Osservazioni alla Variante al Piano Territoriale di Coordinamento Provinciale per il recepimento del Piano regionale di tutela delle acque della PROVINCIA di BOLOGNA (delibera n.38 del 07/04/2009)

PG n. 267061 del 06/07/09
Classifica 11.4.2.3
Fascicolo n. 1 / 2009

Variante al Piano Territoriale di Coordinamento Provinciale per il  
recepimento del Piano Regionale di Tutela delle Acque  
della PROVINCIA di BOLOGNA

**Comitato Bazzanese Ambiente e Salute**

Figura: tavola dei siti con i potenziali invasi consortili ed invasi privati, lungo la Valle del Samoggia: la scala delle distanze mostra quanto siano vicini tra loro gli invasi proposti.

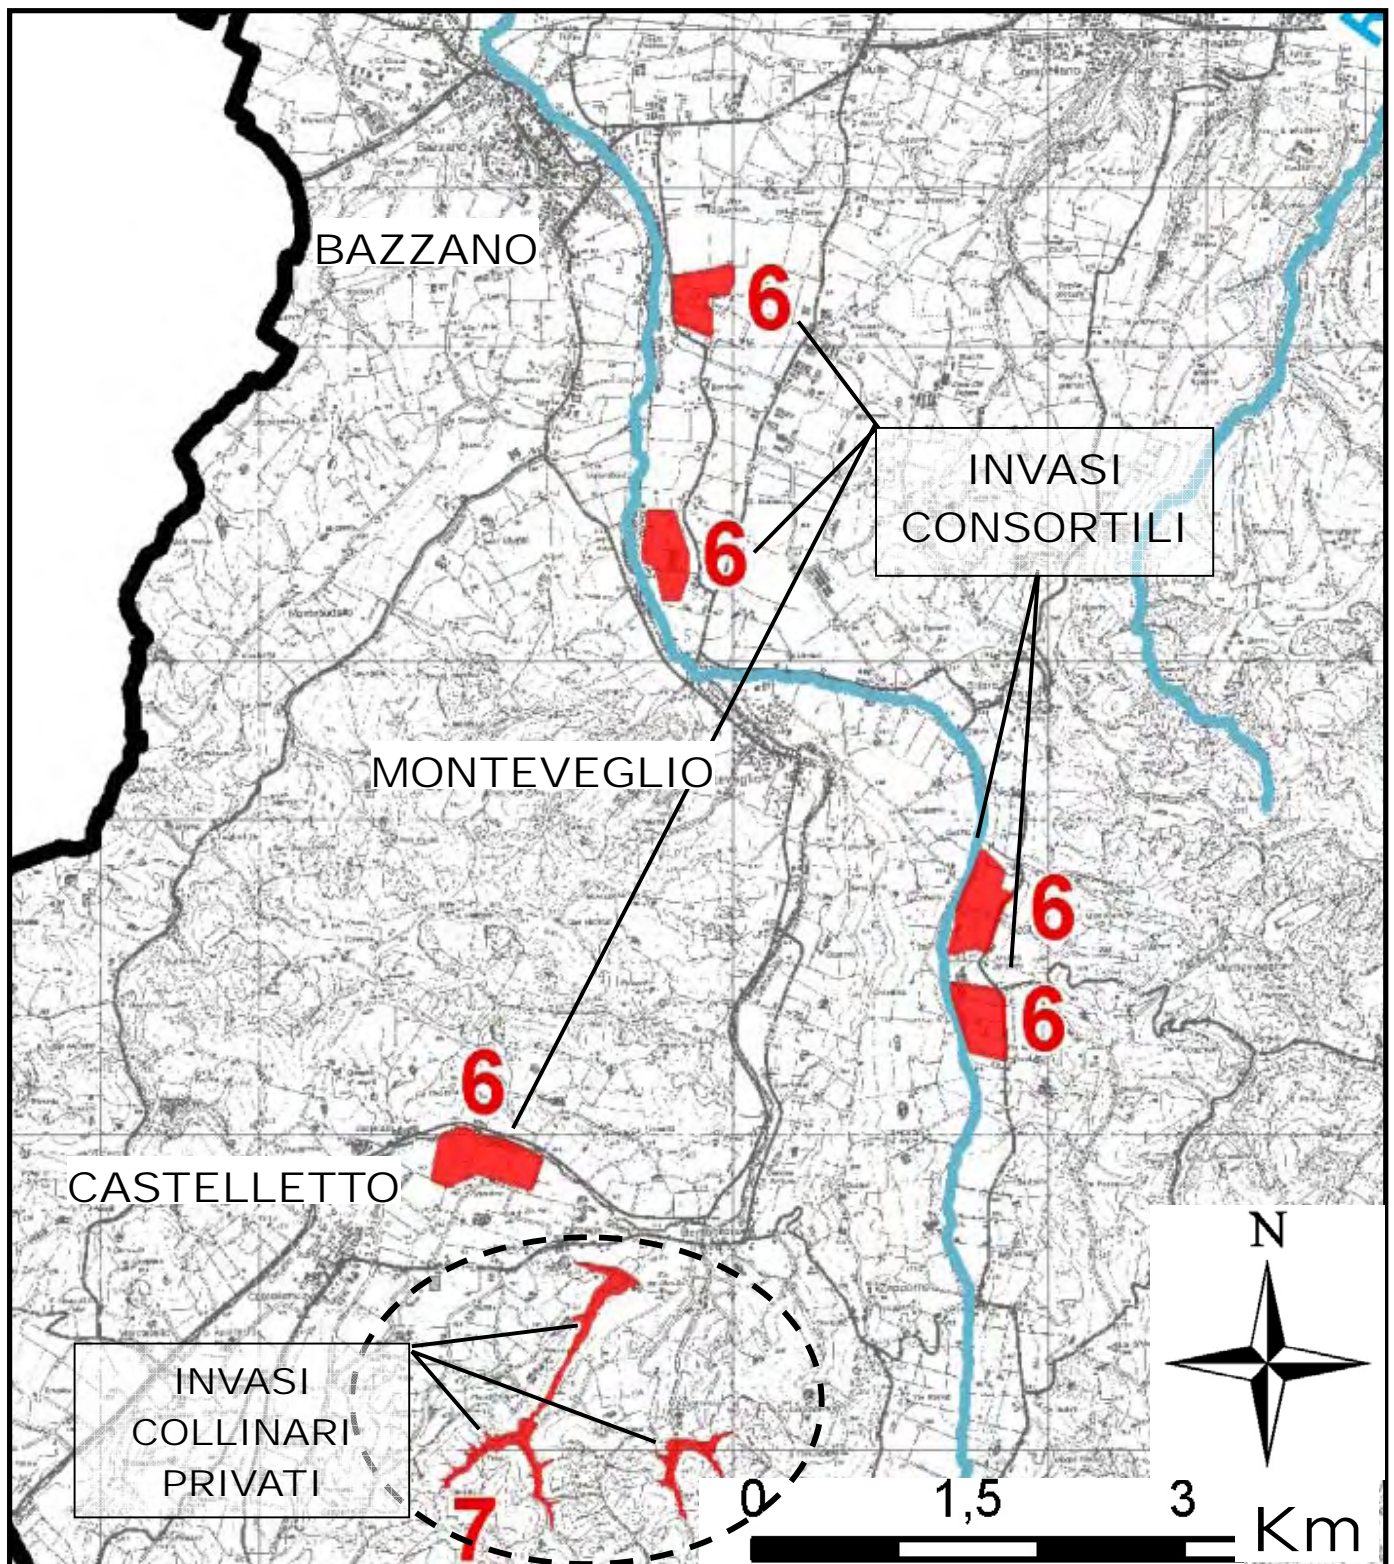
In relazione all’osservazione precedente, si osserva che per alcuni dei siti proposti per potenziali invasi, ad esempio quelli lungo la valle del Samoggia (vedi figura allegata), la valutazione d’impatto ambientale non può prescindere dal tenere in considerazione la sovrapposizione degli effetti, per opere che potrebbero anche avvenire in tempi sovrapposti. Ad esempio, pur rammentando che si tratta di una valutazione ambientale preliminare, è innegabile che la realizzazione di anche solo 2 di tali invasi, lungo la valle del Samoggia, comporterebbe un raddoppio del traffico pesante da cava e quindi dell’inquinamento atmosferico indotto alle escavazioni. Nella caso particolare, si tratta su un territorio confinato dalla vallata e quindi per sua natura limitato sia in termini di capacità viaria, sia in termini di dispersione dell’inquinamento.

Con questo si vuole anche ribadire il concetto che un “insieme di misure di un dato impatto ambientale, in generale produce un impatto ambientale superiore a quello delle singole misure”. Aspetto che non sembra essere stato preso in considerazione nella presente VALSAT.
